**ODPOWIEDZI NA PYTANIA UCZESTNIKÓW KONKURSU
ARCHITEKTONICZNO-URBANISTYCZNEGO
JEDNOETAPOWEGO, REALIZACYJNEGO**

**KONCEPCJI
MODELOWEGO SCHRONISKA GÓRSKIEGO NA LUBANIU**

Konkurs SARP nr 1001

Kraków, **09 listopada 2020**

- 6) **Dotyczy: SGL-M01-opis_przedmiotu_Konkursu - punkt 3.1.3.2**

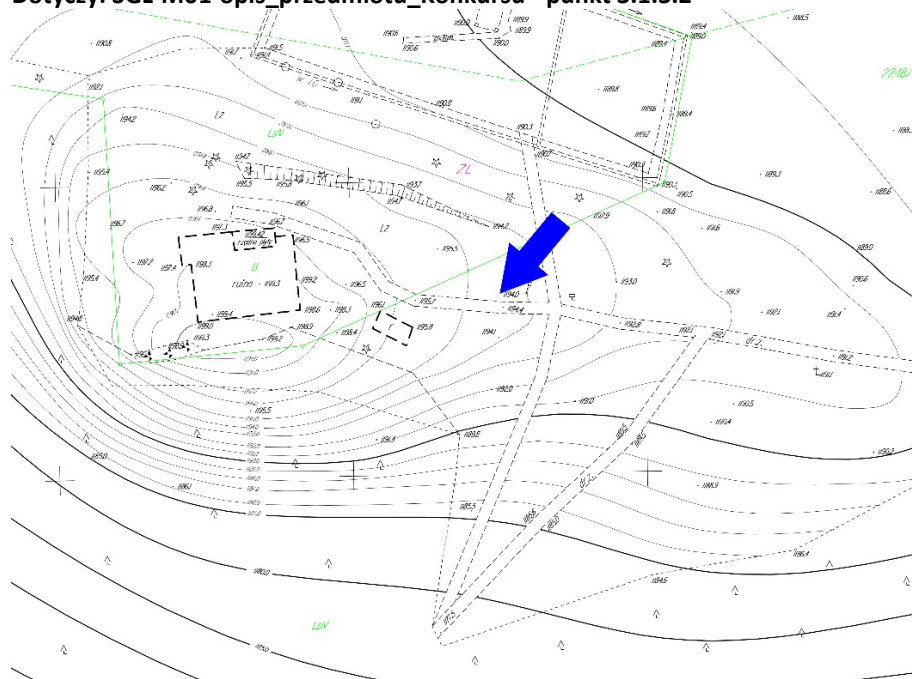
Czy samochody dostawcze przyjeżdżać będą ze wskazanego niebieską strzałką kierunku?
